女川原子力発電所第2号機 工事計画審査資料	
資料番号	O2-変2-他-F-24-0001 改3
提出年月日	2023年5月18日

# 女川原子力発電所第2号機 設計及び工事計画変更認可申請の概要

東北電力株式会社

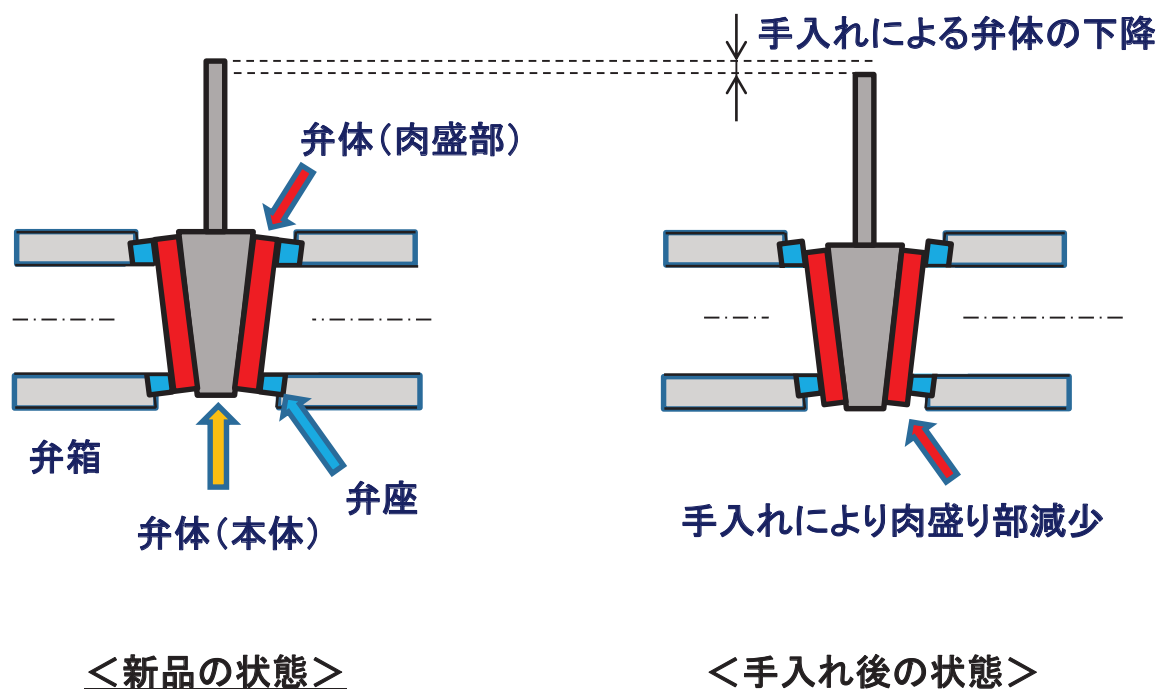
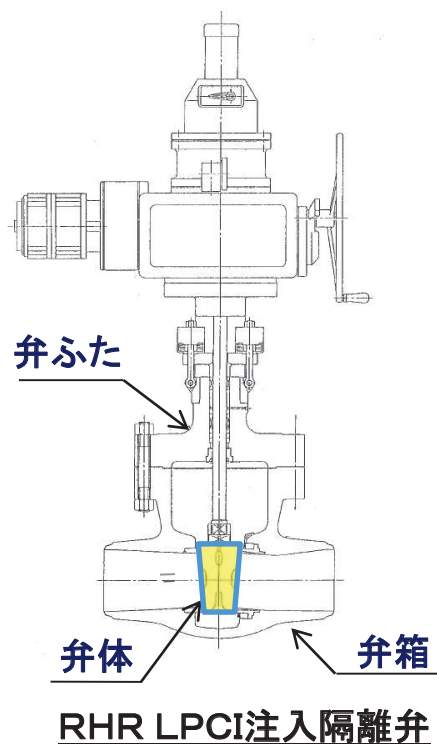
**【目的】**分解点検において、E11-F004(RHR LPCI注入隔離弁)の弁体の下降を確認したことから、弁体を取り替えるものである。

**【必要性】**弁体の下降は、これまでの分解点検における弁の手入れに伴い、弁体の厚みが徐々に減少したことに起因しており、現状はシート機能に問題はないが、今後の分解点検時の手入れによりシート機能維持が困難になるおそれがあることから、弁体を取り替える必要がある。

**【申請内容】**本工事は、当該の弁体と同仕様の弁体に取り替えるものである。材質変更を伴わないことから、要目表の変更はない。

#### ② 原子炉冷却材浄化系主配管(1/8)

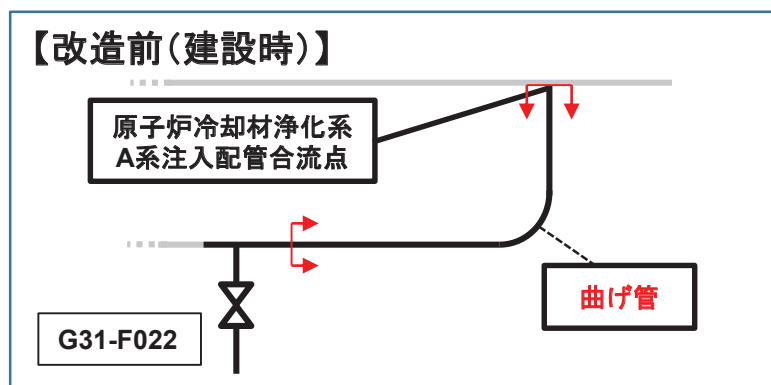
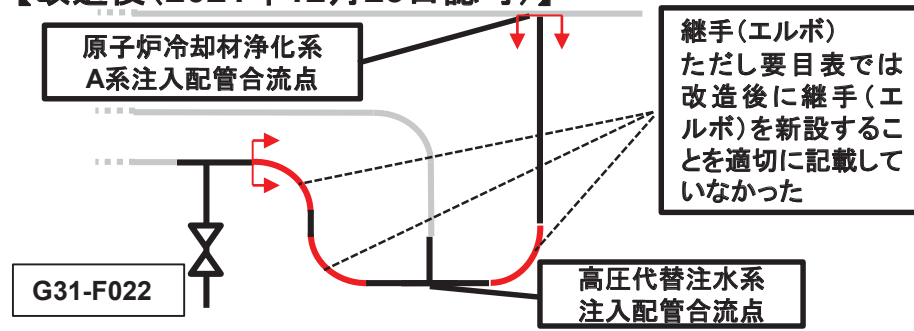
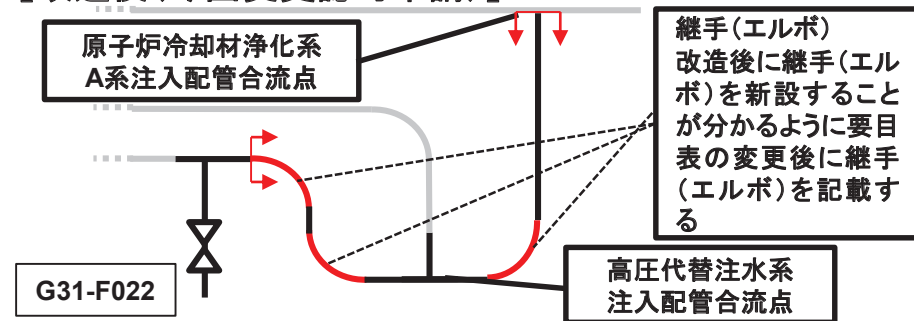
【目的】原子炉冷却材浄化系主配管について、配管の一部を曲げ管から継手(エルボ)に変更することを、要目表に適切に記載していなかったことから、要目表の記載変更を行う。

【必要性】原子炉冷却材浄化系主配管について、2021年12月23日認可の「設計及び工事の計画」の要目表において、原子炉冷却材浄化系配管に高圧代替注水系配管を接続するために継手(エルボ)新設を含むルート変更を実施した。この際、配管の一部を建設時の曲げ管から製作管理が容易な継手(エルボ)に変更したが、要目表の変更後(改造後)に継手(エルボ)を新設することを適切に記載していなかったことから、要目表の記載変更を行う必要がある。

【申請内容】配管の一部を曲げ管から継手(エルボ)に変更する。

#### ④ 原子炉格納容器調気系主配管(1/13)

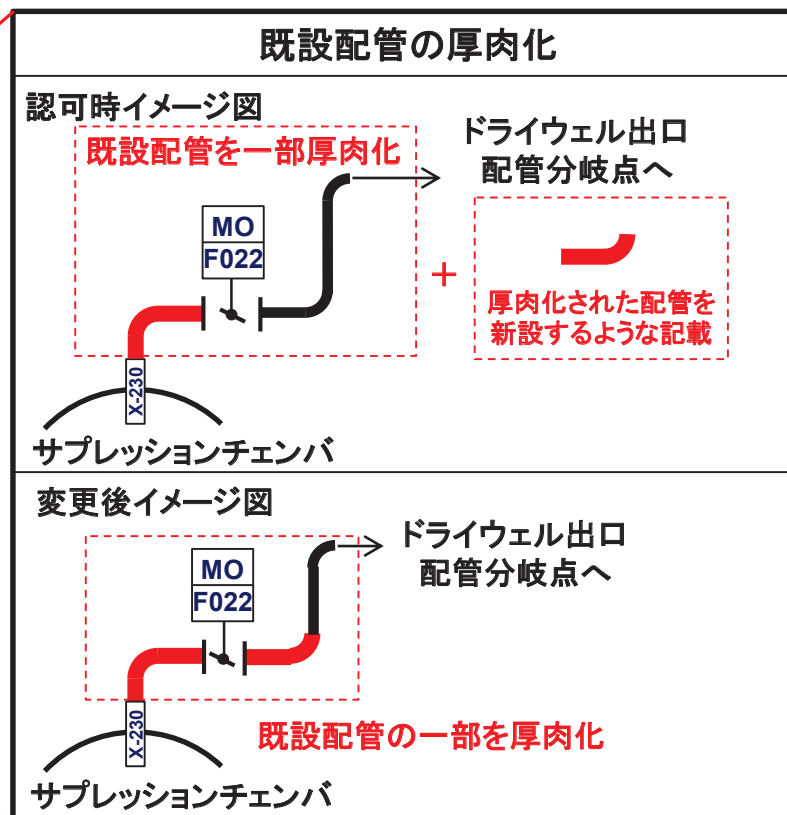
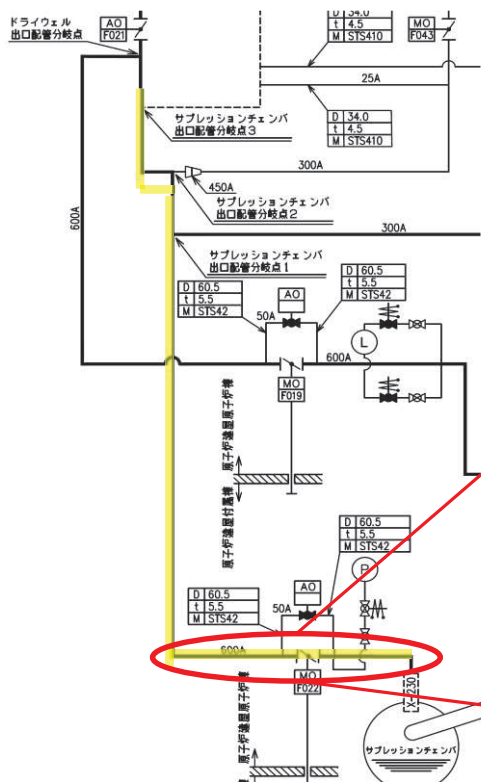
【目的】 原子炉格納容器調気系主配管について、耐震性強化のため原子炉格納容器調気系の既設配管の一部を厚肉化することを、要目表に適切に記載していなかったことから、要目表の記載変更を行う。

【必要性】 原子炉格納容器調気系主配管(原子炉格納容器配管貫通部(X-230)～ドライウェル出口配管分岐点)について、2021年12月23日認可の「設計及び工事の計画」の要目表において、耐震性強化のための既設配管の一部厚肉化を適切に記載していなかったことから、要目表の記載変更を行う必要がある。

【申請内容】 既設配管の一部を耐震性強化のため厚肉化する。

#### ④ 原子炉格納容器調気系主配管(2/13)

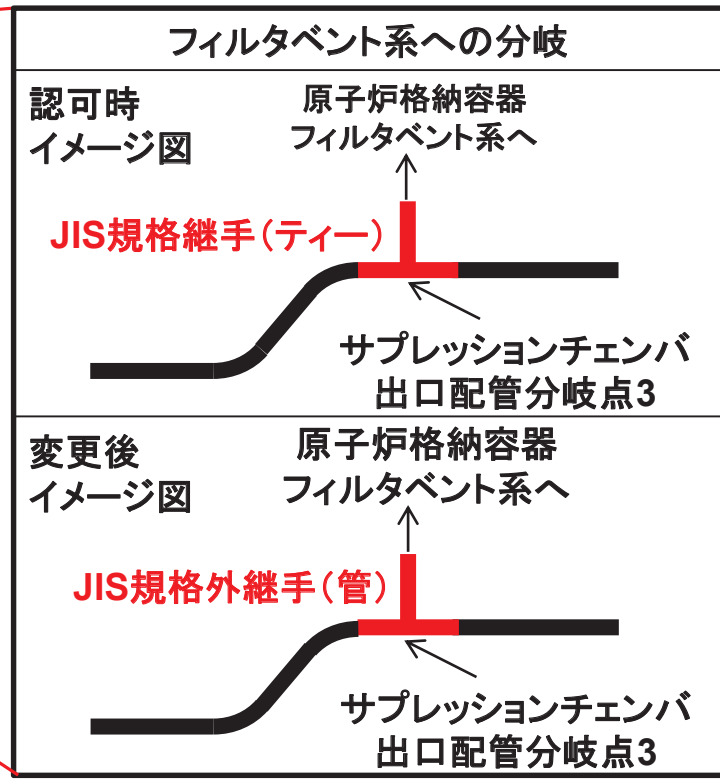
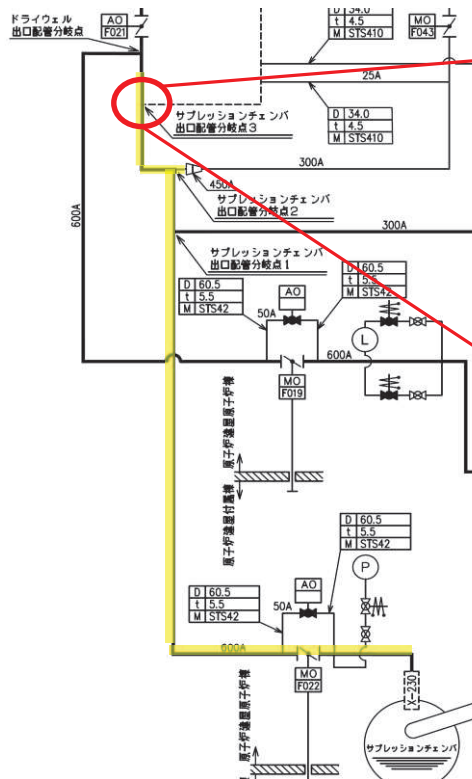
**【目的】** 原子炉格納容器調気系から原子炉格納容器フィルタベント系への分岐点において、JIS 規格外の継手を採用していることを、要目表に適切に記載していなかったことから、要目表の記載変更を行う。

**【必要性】** 原子炉格納容器調気系の600A 配管から原子炉格納容器フィルタベント系の400A 配管への分岐点において、JIS 規格では600A/600A/400A の径違いの継手がないことからJIS 規格外の継手を採用しているが、2021年12月23日認可の「設計及び工事の計画」の要目表において、JIS 規格の継手として記載していたため、要目表の記載変更を行う必要がある。

**【申請内容】** 原子炉格納容器調気系から原子炉格納容器フィルタベント系への分岐点において、600A から400A への分岐が必要であるが、JIS 規格には当該の径違いの継手がないことからJIS 規格外の継手を採用する。
